Exp. núm.:CMAIB 83c/2021
Documento: informe técnico-consulta
Emisor: CMAIB/CPB/MFR
Promotor: Secretaría de Estado de Medio
Ambiente- Ministerio para la Transición
Ecológica y el Reto Demográfico

Asunto: Informe en relación a la contestación a la consulta sobre solicitud de prórroga de la vigencia de la declaración de impacto ambiental del proyecto 20210099/ Nueva Edar, Colectores y Sistema de Vertido de Can Picafort. T.M. Santa Margalida (Islas Baleares).

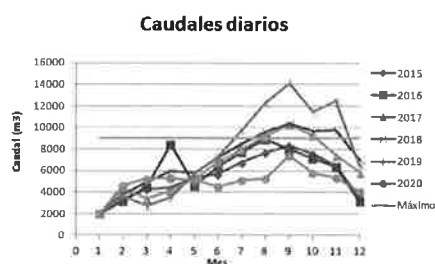
7. En la gráfica siguiente se muestran los caudales tratados por la EDAR de Muro-Santa Margalida desde 2015 y durante los meses de mayo y septiembre que serían los de mayor afluencia turística (fuente datos: ABAQUA). Como se aprecia en la gráfica, entre 2015 y 2020 el caudal a tratar ha ido aumentando considerablemente. La única excepción la encontramos en 2020, año en que el caudal depurado es prácticamente la mitad que el del año anterior. Este hecho es atribuible a los efectos de la pandemia sobre el turismo.

8. A pesar de las mejoras realizadas en la EDAR de Muro-Santa Margalida, las cuales permiten tratar un caudal máximo diario de 9.000 m³, si nos fijamos en los datos diarios de caudal de los últimos años proporcionados por ABAQUA, vemos como los caudales diarios tratados durante la época estival pueden llegar a superar los 14.000 m³, sobrepasando así la capacidad de la depuradora.
